Комплект ремня ГРМ СТ 1077K1 для Opel, Alfa, Fiat, Saab, Chevrolet – различных моделей 1.6/1.8 от 2003

Рис. 1
Конструкция предыдущего ролика

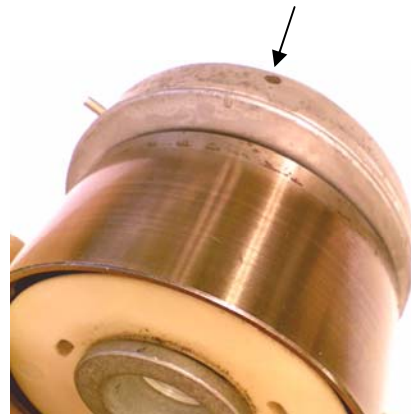
Натяжной ролик, идущий в комплекте, немного отличается по конструкции от ролика, установленного на автомобиль (без отверстия под шплинт KM-6333).

Согласно производителю теперь при замене ремня должна устанавливаться новая версия ролика.

Новый ролик не имеет шплинта и первоначально должен быть затянут по часовой стрелки **после** установки на двигатель (20 Нм) с помощью 6 мм шестигранного перед тем, как ремень сможет быть установлен.

После удаления шестигранного ключа натяжение будет автоматически установлено.
